改善箇所説明図

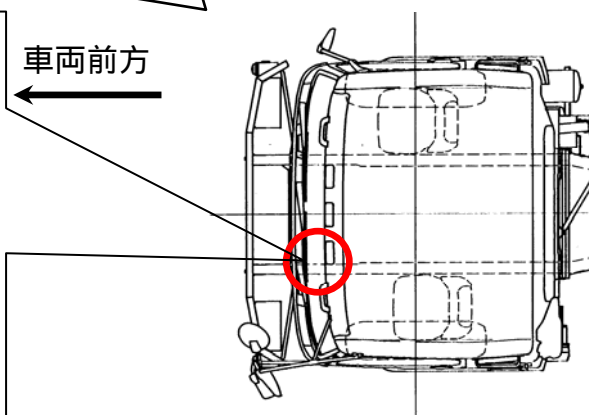
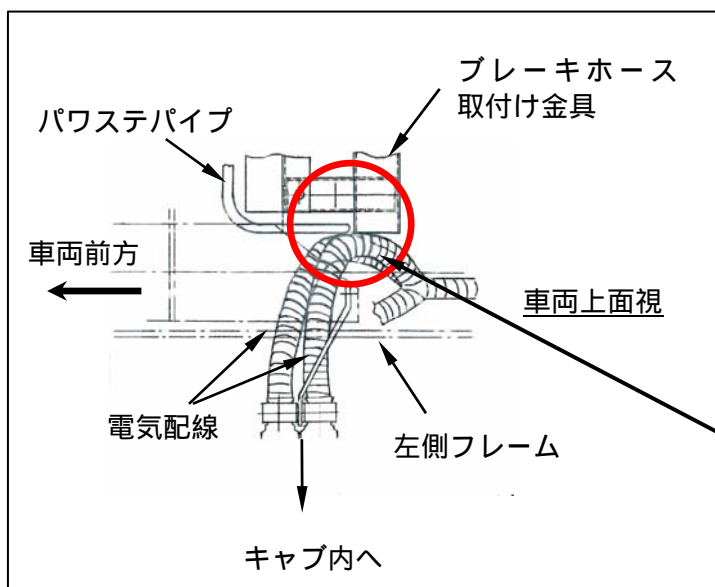
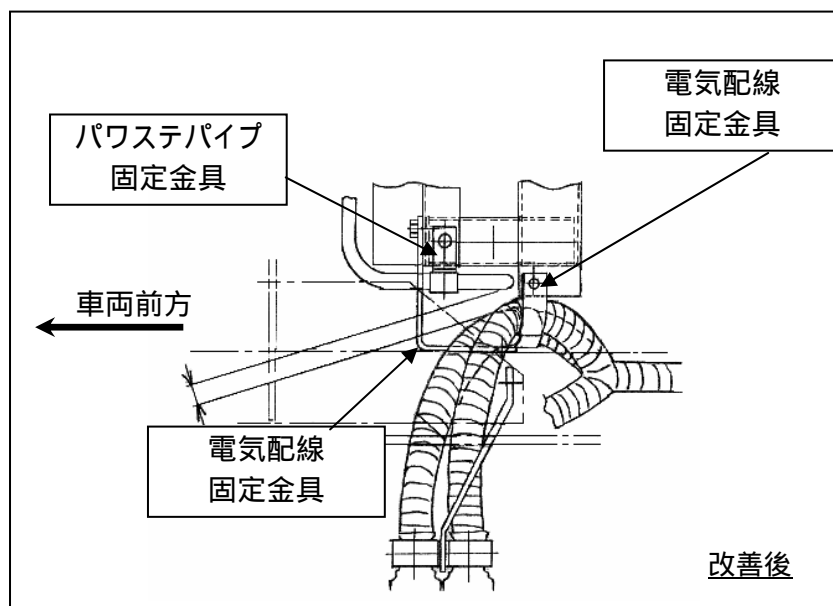
基準不適合箇所

大型総輪駆動車において、車両左側フレーム内の電気配線の取り回しが不適切なため、当該配線がブレーキホース取付け金具又はパワステアリング用オイルパイプ（パワステパイプ）と干渉するものがある。そのため、そのままの状態で使用を続けると、車両の振動等により電気配線又はパワステパイプが損傷し、最悪の場合、前照灯の不灯、原動機が停止（再始動不可）又は操舵力が重くなるおそれがある。

改善の内容

全車両、電気配線及びパワステパイプをブラケットに固定する。なお、電気配線に損傷がある場合には補修、パワステパイプに損傷がある場合には新品に交換する。
